Compresseurs ultra-robustes

gpd est fier d'annoncer l'amélioration du "Ultra Duty Compressor".

TECH TIP

#11

Photo ci-dessus : gpd #6512811

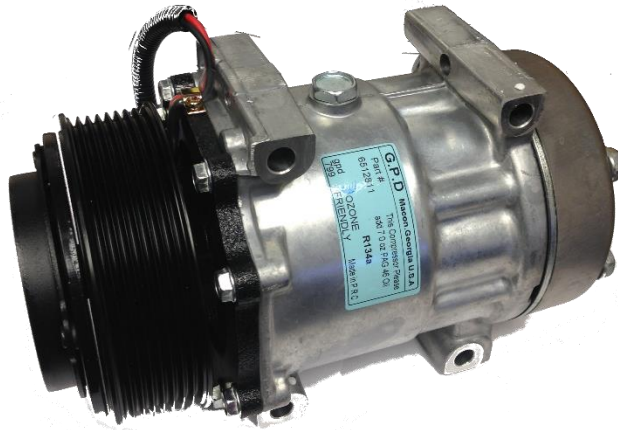
1. Le plateau cyclique sert à déplacer les pistons vers l'avant et vers l'arrière. Auparavant en aluminium, ce modèle est désormais en acier. Ce modèle est conçu pour augmenter la durabilité et produire moins de friction que le modèle en aluminium. Il en résulte une diminution de l'échauffement, ce qui prolonge la durée de vie du compresseur.
2. Les roulements internes ont une conception améliorée qui produit moins de friction et moins de chaleur pour une meilleure durabilité.
3. Le roulement d'embrayage a été amélioré pour produire moins de friction et moins de chaleur interne, ce qui prolongera le cycle de vie du compresseur.
4. Le moyeu d'embrayage a été mis à jour pour éviter le glissement et réduire la chaleur, ce qui prolonge également le cycle de vie du compresseur.
5. Le compresseur est préchargé avec 7 onces d'huile PAG 46.
